**Référence courrier :**  
CODEP-CHA-2024-020781

**Objet :** Contrôle des installations nucléaires de base  
Lettre de suite de l'inspection des 20 et 21 mars 2024 sur le thème « Contrôle de la conformité à la norme NF EN ISO/IEC 17025 version 2017 du laboratoire de mesure des effluents »

**N° dossier :** Inspection n° INSSN-CHA-2024-0286

Figure 1 : Positionnement du laboratoire effluent au sein du CNPE de Nogent sur Seine

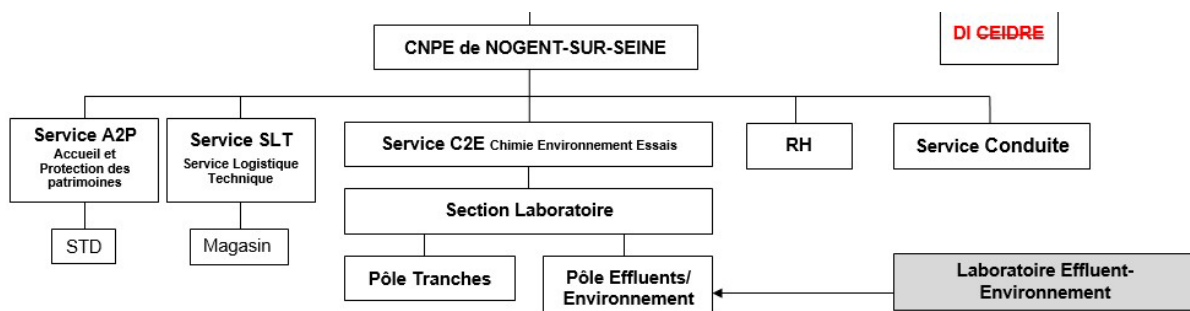
Indépendamment de l'absence de client externe, les inspecteurs s'interrogent quant à la différence de positionnement entre les deux laboratoires. En effet, les deux laboratoires, dans le respect des exigences de l'article 3.1.2. - I. de la décision ASN n° 2013-DC-0360 du 16 juillet 2013 modifiée [2], suivent les recommandations de la norme NF EN ISO/IEC 17025. Leur positionnement sur le site est similaire (Figure 1) et tous les deux, au vu des documents consultés, semblent être une partie définie d'une entité juridiquement responsable de leurs activités.

De plus, les laboratoires effluents et environnement effectuent ou valident, après réalisation par un prestataire, l'ensemble des analyses permettant la surveillance du site et de son environnement dont les résultats sont déversés dans les registres (Radiologique (RAD) et Chimique (CHI), Environnement (ENV) et autres (AUT)) transmis à l'ASN et mis à disposition du public par vos services.

**Demande II.4 : Expliciter les raisons pour lesquelles le directeur de site est le client du laboratoire environnement et non du laboratoire « effluents » qui réalise les mesures pour son propre compte.**

**Demande II.5 : Indiquer comment le laboratoire « effluents » qui, d'après les documents consultés, semble être une partie définie d'une entité juridique et qui est juridiquement responsable de ses activités, gère le fait de réaliser les mesures pour son propre compte ; indiquer également si cette particularité entraîne des modifications dans la chaîne de responsabilités associées.**
